# LE CONFLUENT DE L'ALLIER ET DE LA LOIRE ET SES ENVIRONS TELEDETECTION ET PROTECTION DE L'ENVIRONNEMENT

Denis Galmier, Ingénieur Géologue

#### IV – SAINT-PIERRE-GIVERNAIS, COMMUNE DE GROSSOUVRE (CHER), 1994-1996

## V - LE VEURDRE (ALLIER), PROJET DE BARRAGE ECRETEUR DE CRUES (1997-1999)

# Secteur St Pierre Givernay

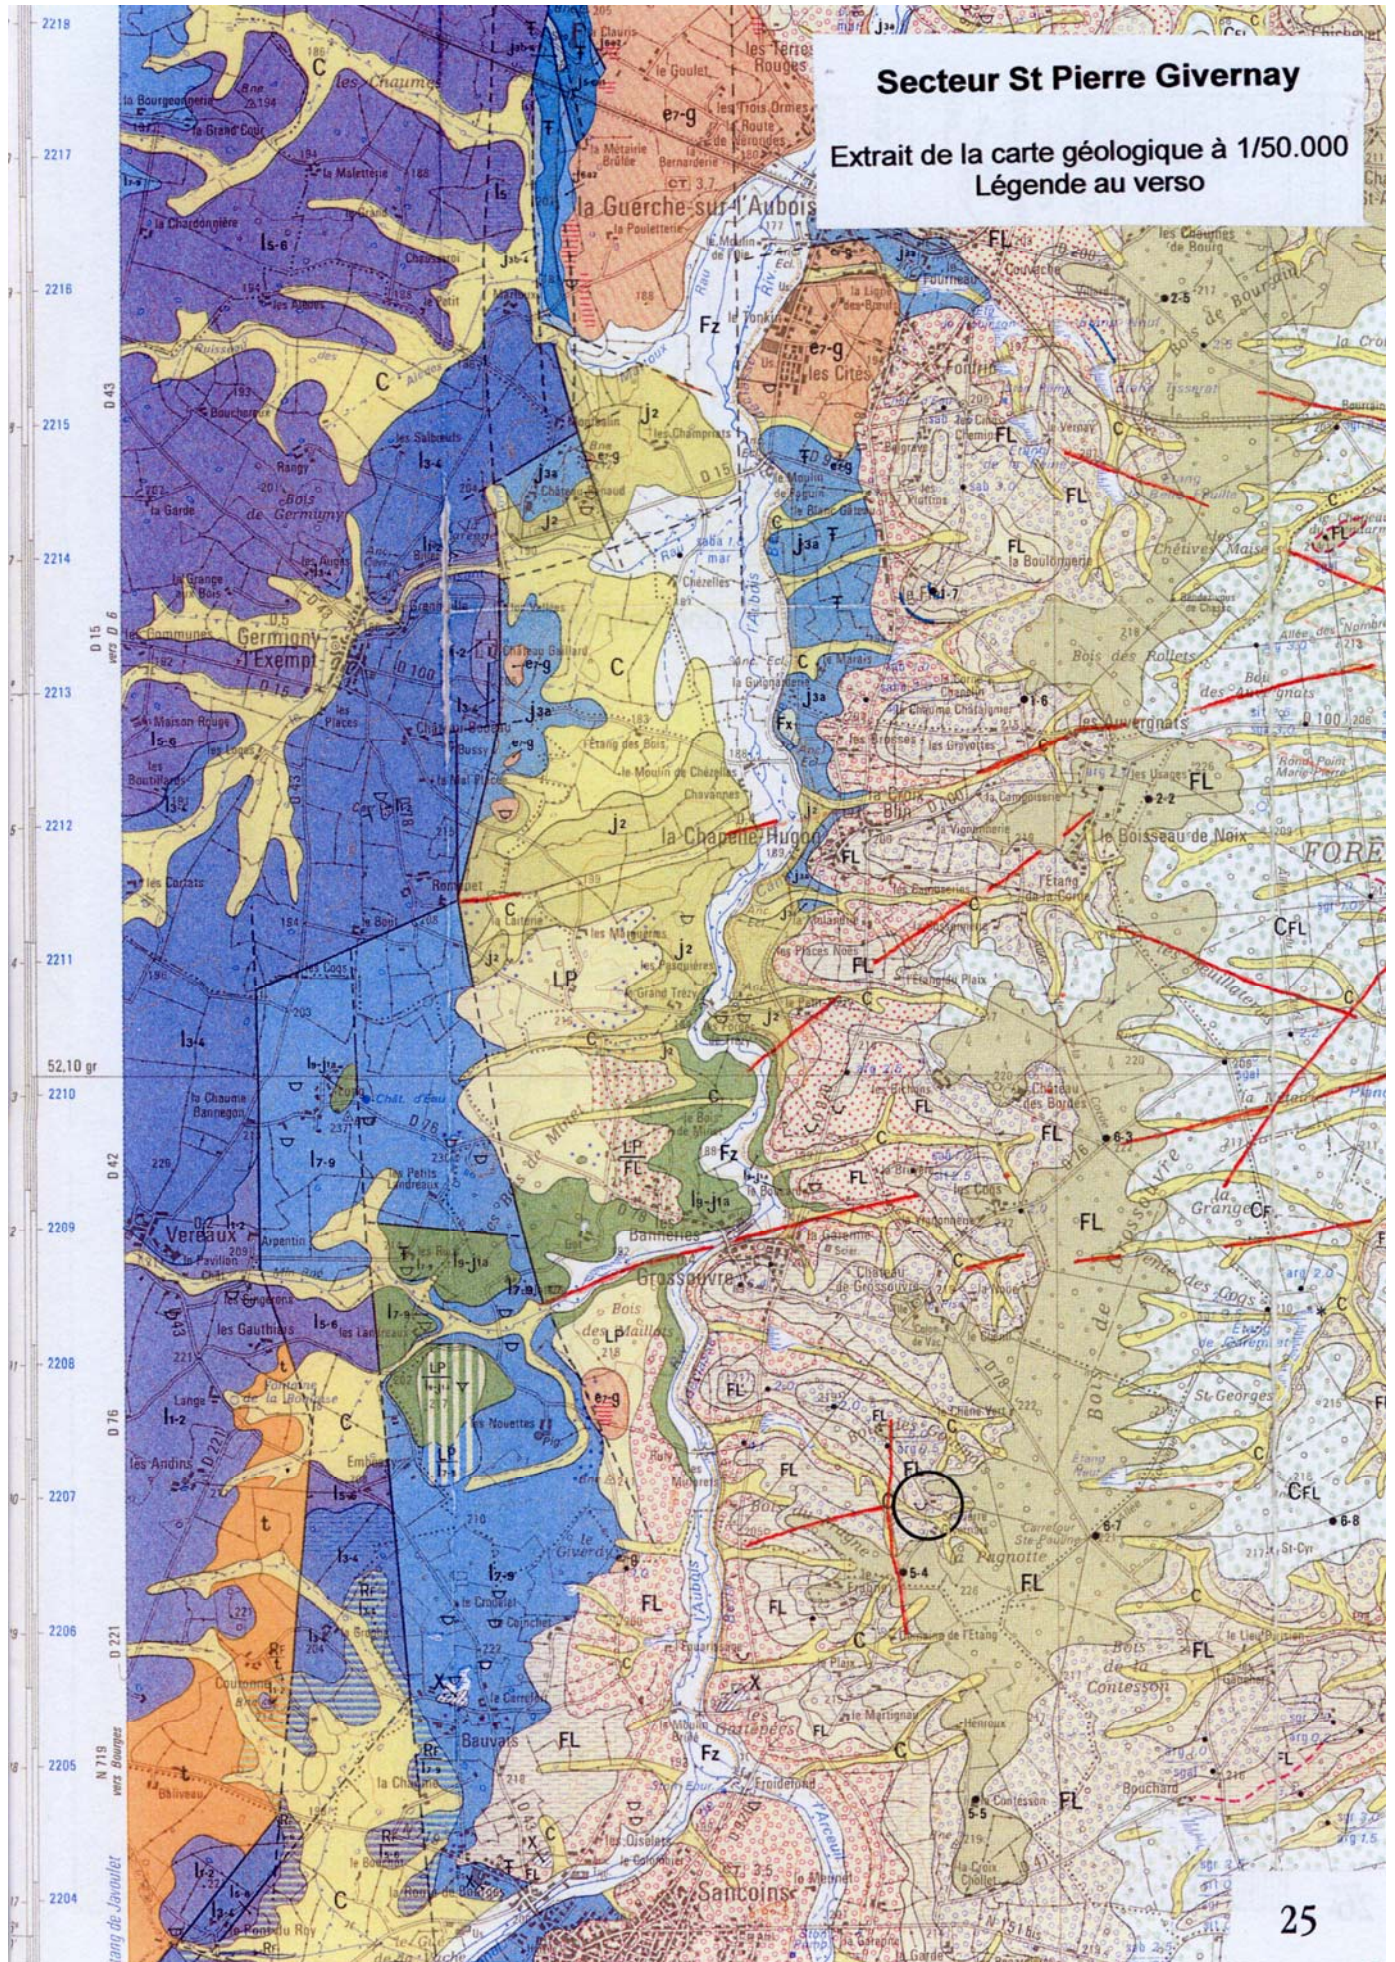
La télédétection, la morphologie superficielle, un réseau de relevés de profondeur des points de la nappe et de nombreuses vérifications de terrain ont permis de mettre en évidence la trace d'un **chenal fossile souterrain** dans la formation des graviers FL6, chenal correspondant à l'axe drainant principal de la nappe profonde FL6. Ce chenal correspond à un surcreusement du substratum jurassique et s'oriente autour de la direction N10-15E. Dirigé par le dispositif tectonique du fond du fossé, il change de direction aux USAGES vers le nord-est avant de reprendre la direction précédente plus au nord.

Ce chenal qui passe **exactement** sous le site proposé de SAINT-PIERRE-GIVERNAIS représente une importante réserve d'eau souterraine et doit être **impérativement** protégé.

# Secteur du barrage du Veurdre

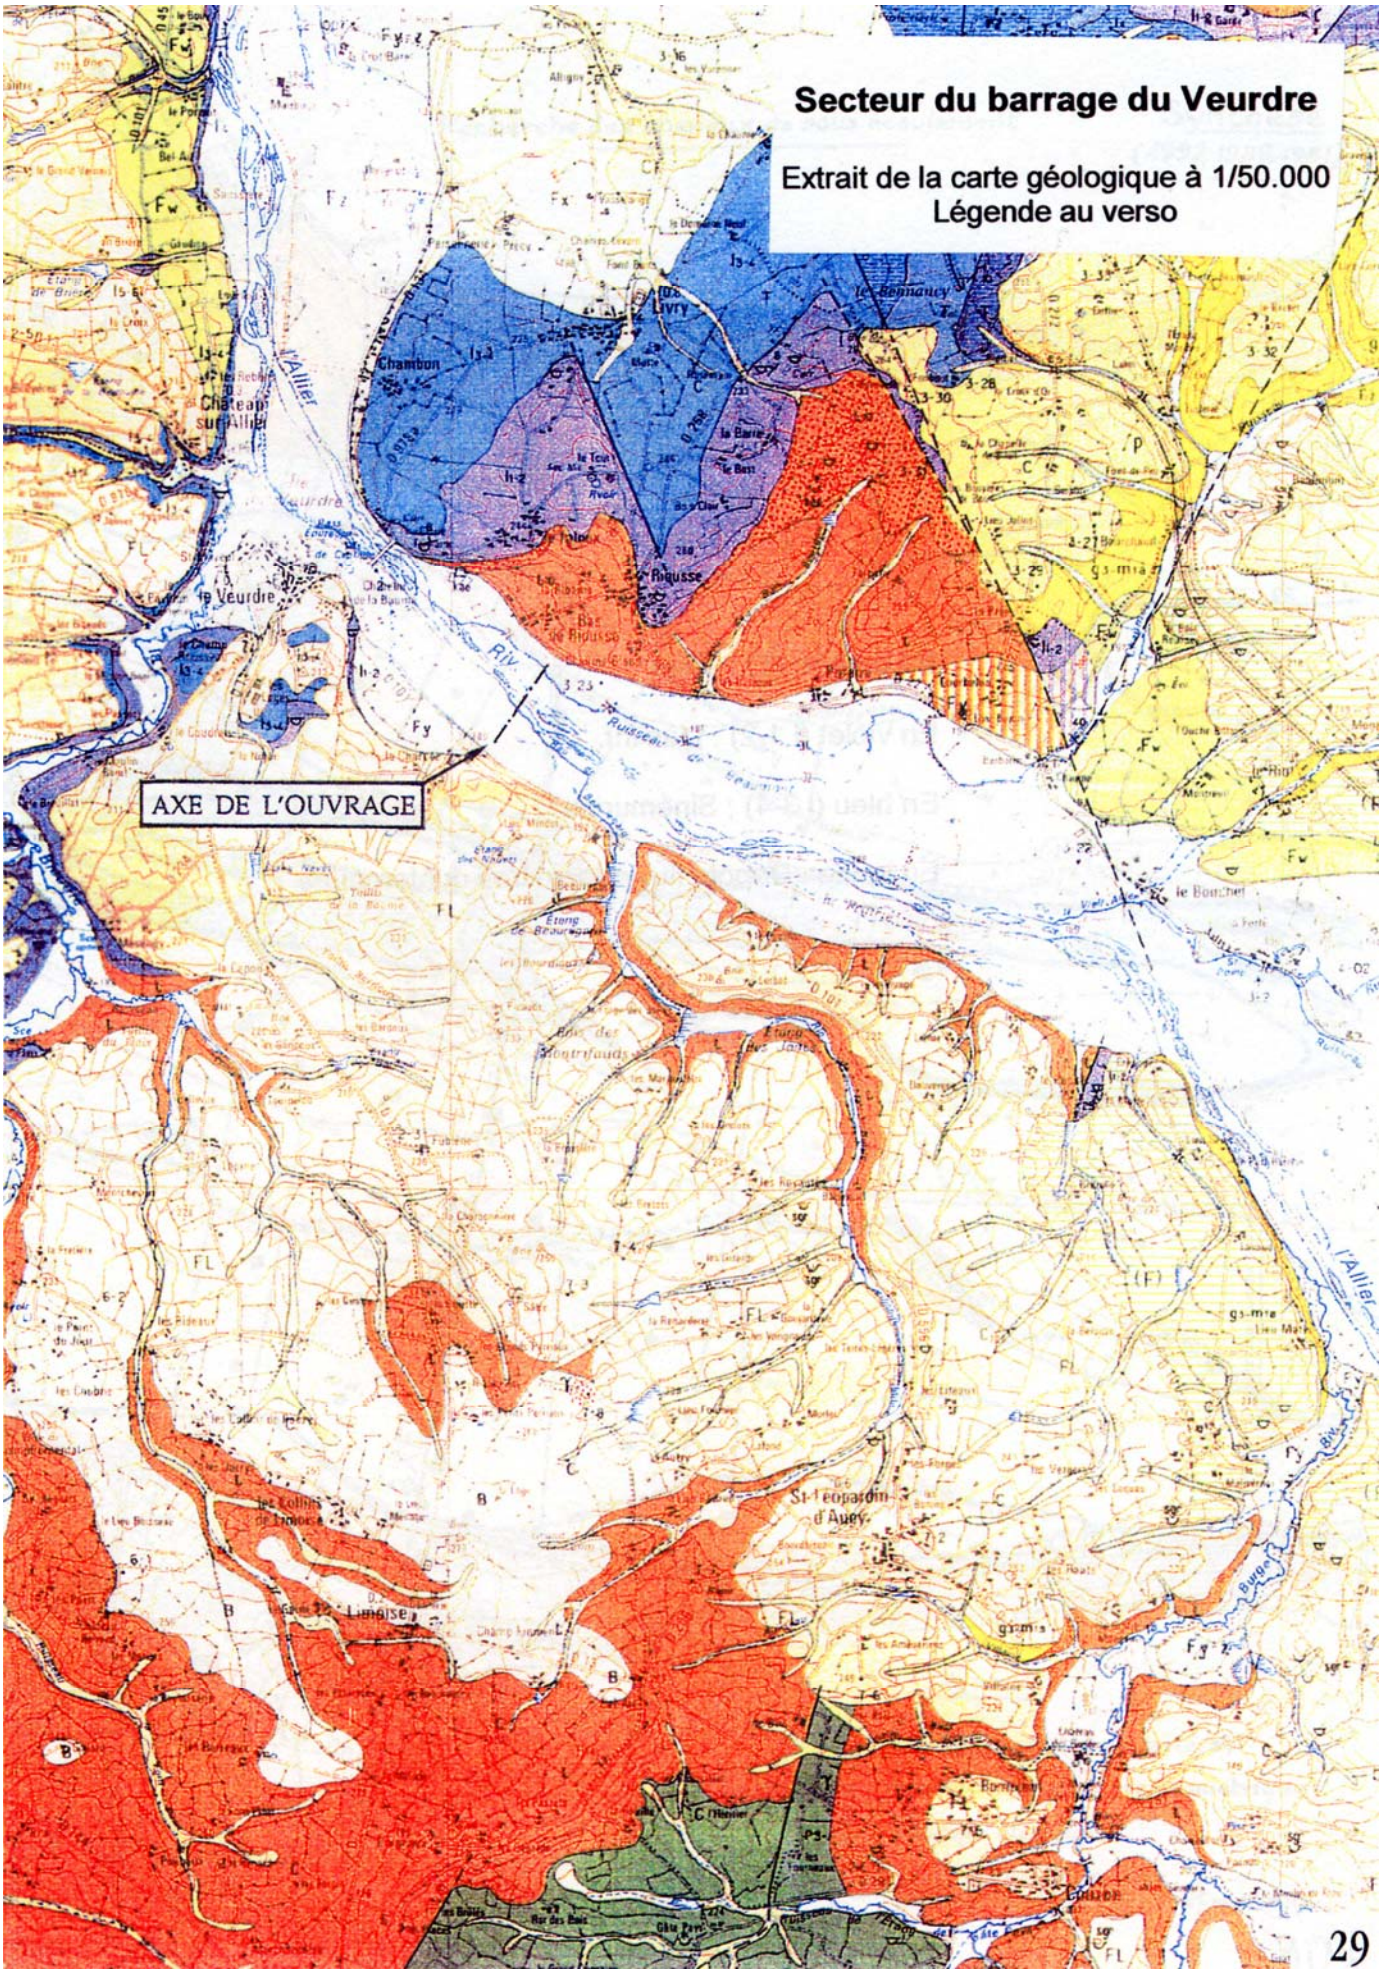
La submersion temporaire de partie ou totalité du Val d'Allier, entre LA CHARNEE et VILLENEUVE-SUR-ALLIER, pose des problèmes hydrogéologiques qui n'avaient pas été suffisamment pris en compte. Il y a risque de colmatage des chenaux de sous-écoulement.

Par ailleurs, la conception de l'ouvrage n'a peut-être pas tenu compte des circulations d'eau sous celui-ci. Peut-on à la fois assurer l'étanchéité et laisser circuler l'eau de la nappe suivant les chenaux privilégiés mis en évidence par notre étude ?

Enfin la recherche d'emprunts près de PARAIZE dans les alluvions récentes de l'Allier provoquerait une perturbation grave dans la circulation de l'eau de la nappe alluviale. Il y a donc lieu de s'opposer à l'ouverture d'une telle fouille dont le principe est désormais interdit par la législation.

Recherche des chenaux de sous-écoulement

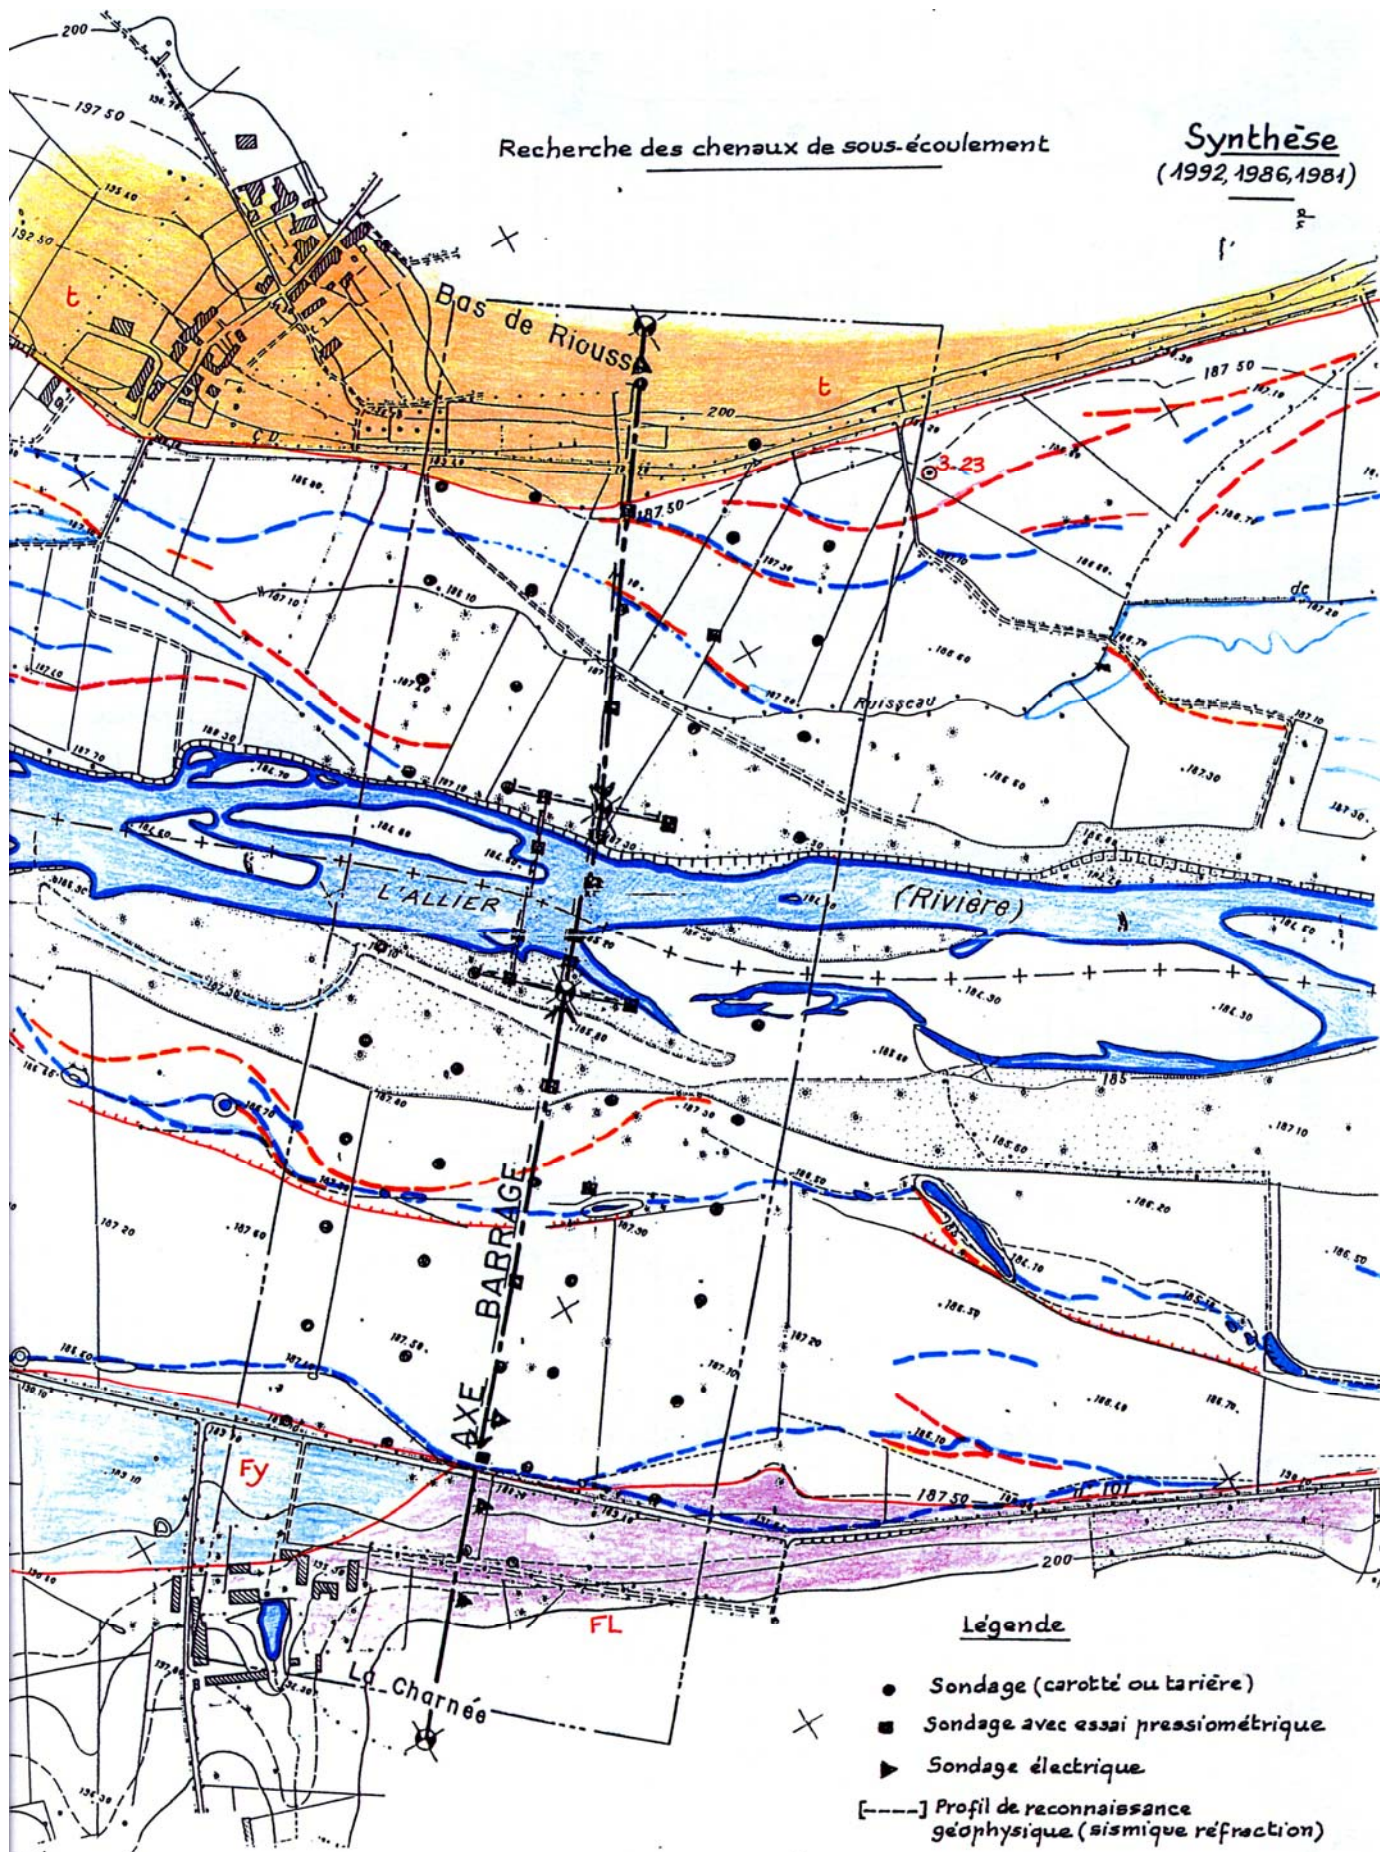
Vu l'importance du réseau des chenaux de sous-écoulement, nous ne pouvons entrer ici dans une description détaillée (notre rapport du 10 mai 1997). Mais il s'agit là d'un point essentiel du débat, le remplissage de la cuvette en amont du barrage pouvant amener un colmatage de ces chenaux et la réduction des ressources en eau potable des communes concernées. C'est pourquoi une localisation précise en était nécessaire. L'étude a été faite secteur par secteur.

**4.3. L'examen d'ensemble** des chenaux montre **l'importance des circulations de sous-écoulement** du Val d'Allier. Les noyer, même provisoirement, risque de modifier la qualité des eaux.

Chenaux de sous-écoulement vus en coupes transversales

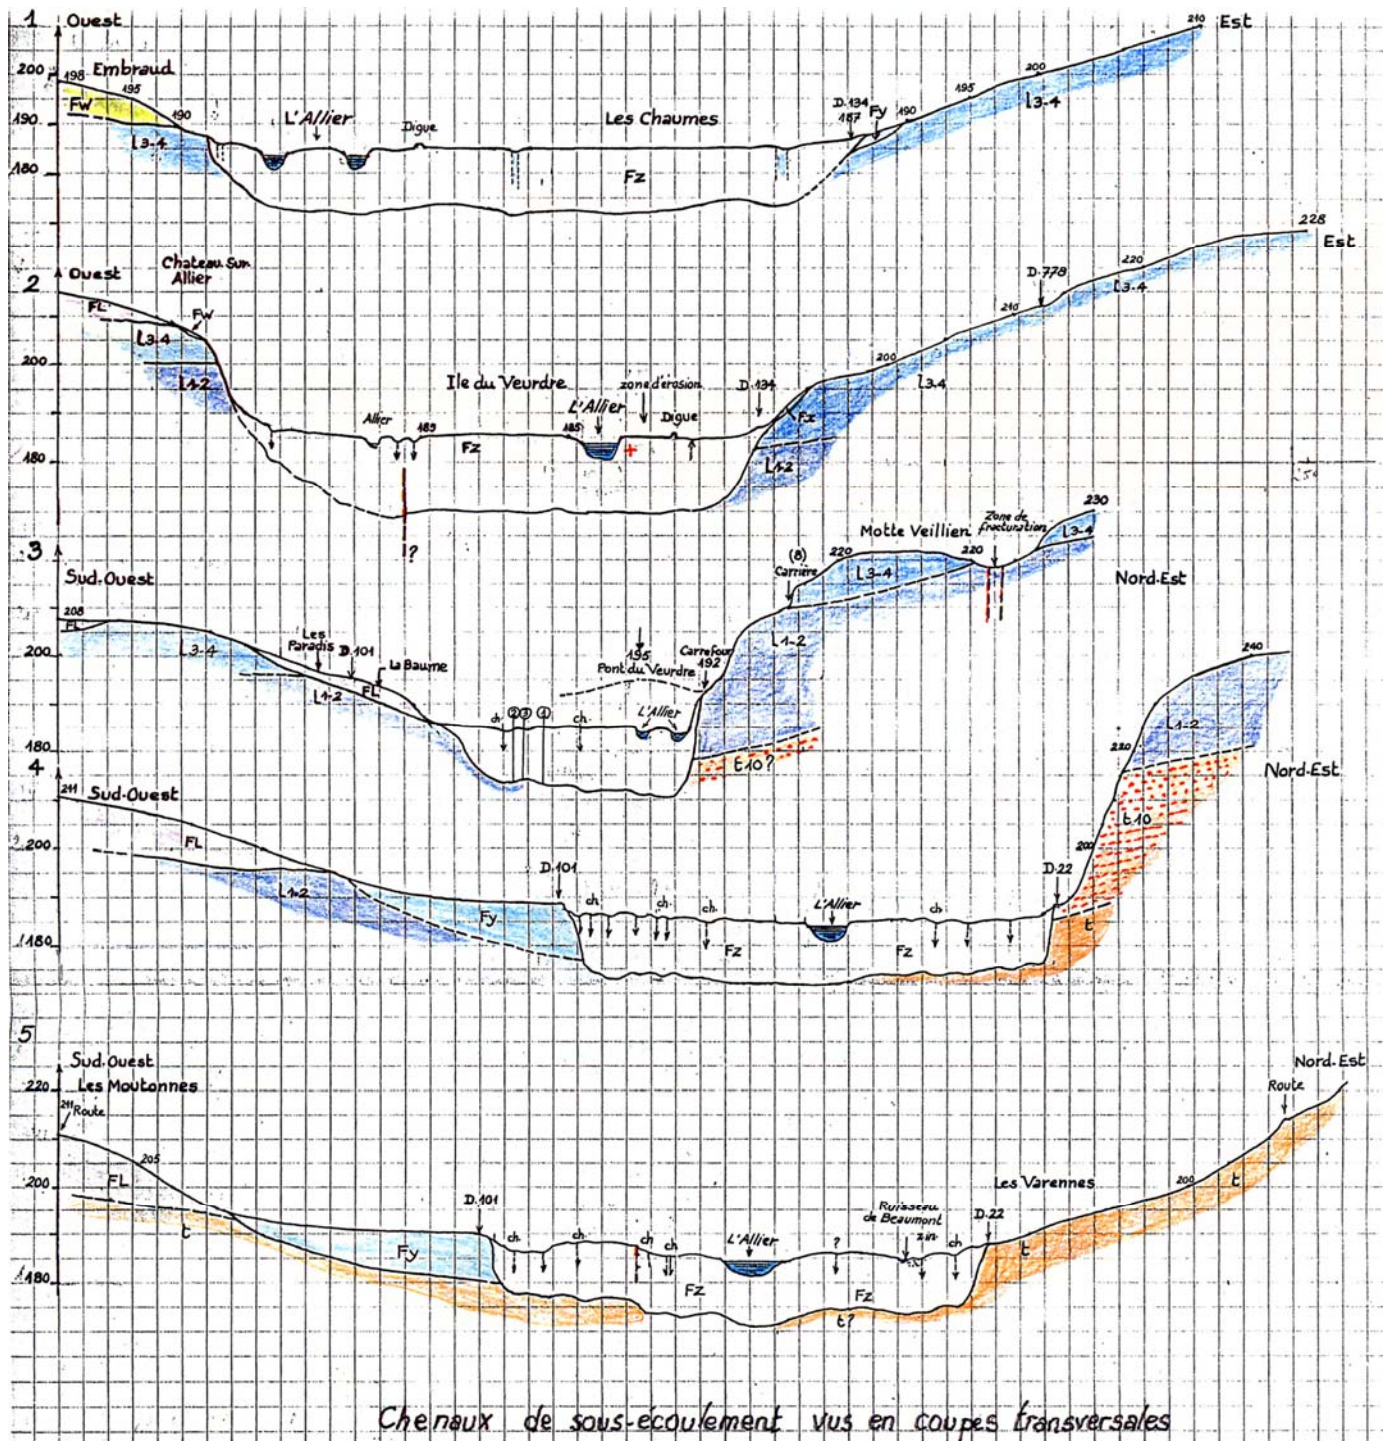
Nous avons également tracé sur un second jeu de coupes topographiques les niveaux 190, 192, 194 et 197 mètres qui correspondent à différentes hypothèses de submersion temporaire de la cuvette de retenue en amont de l'ouvrage.

- Au niveau 190, les zones de chenaux sont submergées sur les coupes 6, 7, 8 et 9, donc jusqu'à l'ouest du BOUCHET.
- Au niveau 192, les chenaux de LA FERTE sont submergés ; ceux situés au sud-ouest sont à la limite (coupe 10).
- Au niveau 194, la submersion atteint les chenaux jusqu'à LA SOUMIERE (coupe 13).
- Enfin, au niveau 196, la submersion est totale (coupe 13).
